**[ID\_VIP: 4437] Istanza di avvio della procedura di valutazione d'impatto ambientale relativa al progetto "Impianto per la produzione di energia elettrica da fonte eolica e relative opere connessione, costituito da 18 aerogeneratori con potenza complessiva di 36 MW, nei comuni di Acerenza, Banzi, Palazzo San Gervasio, Genzano di Lucania e Forenza (PZ)". Proponente: società I.V.P.C. Power 8 S.p.A..**

Prot. n.1167 del 08/03/2019

OGGETTO:[ID\_VIP: 4437] Istanza di avvio della procedura di valutazione d'impatto ambientale relativa al progetto "Impianto per la produzione di energia elettrica da fonte eolica e relative opere connessione, costituito da 18 aerogeneratori con potenza complessiva di 36 MW, nei comuni di Acerenza, Banzi, Palazzo San Gervasio, Genzano di Lucania e Forenza (PZ)".

**Osservazioni ai sensi dell'art. 24, co. 3, Decreto Legislativo 3 Aprile 2006 n°152**

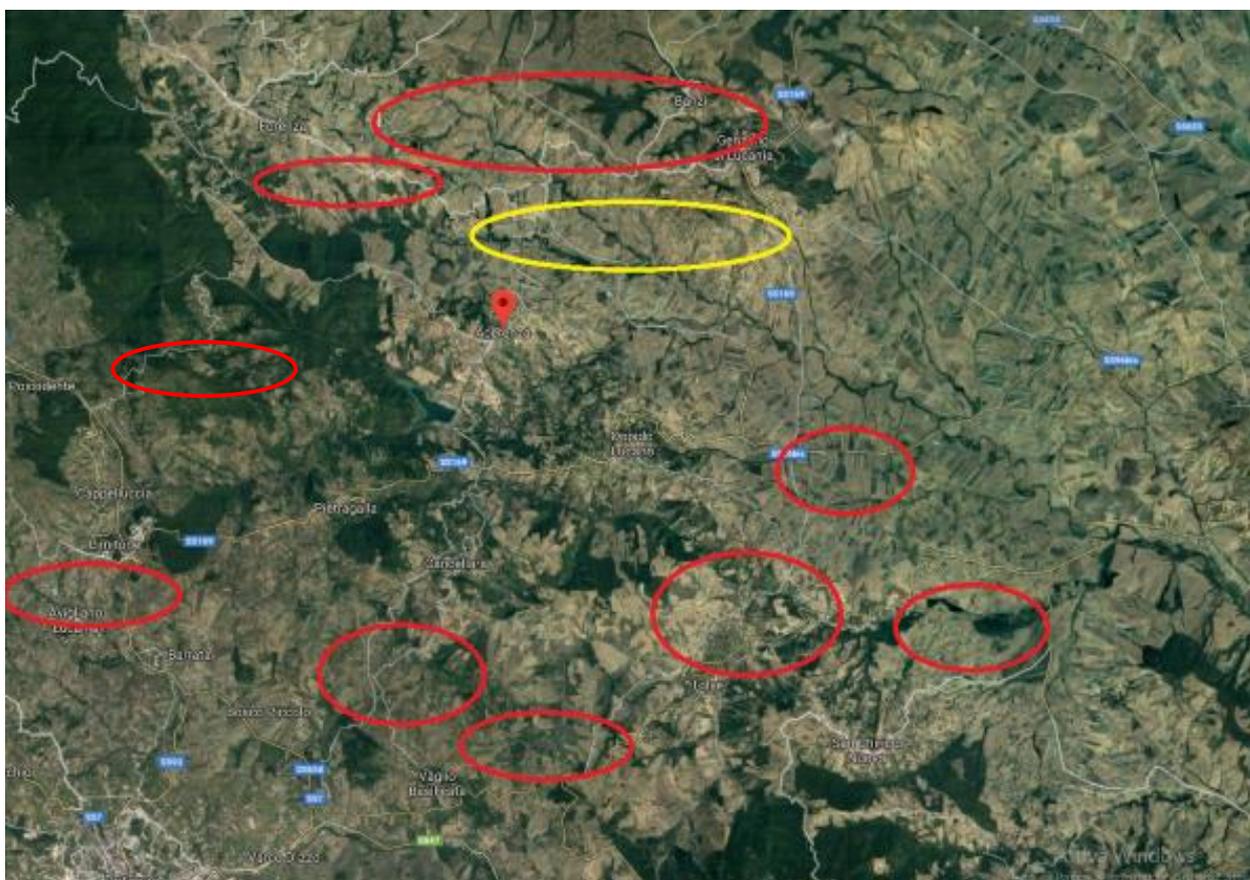
Così come evidenziabile dalla foto seguente, il territorio comunale è fortemente compromesso da un punto di vista idrogeologico. Si evidenziano, infatti, fenomeni franosi che in taluni casi non sono riportati nelle carte delle frane né in quelle di rischio frana.

Detta documentazione fotografica illustra il fenomeno franoso in atto sulla particella n.135 del foglio di mappa n.2 del Comune di Acerenza, posta a breve distanza dal punto di ubicazione dell'aerogeneratore "ACR03".

Tale area, sulla Carta del Rischio Frane - Piano di Stralcio delle Aree di Versante dell'Autorità di Bacino della Basilicata risultava come area a rischio medio "R2".
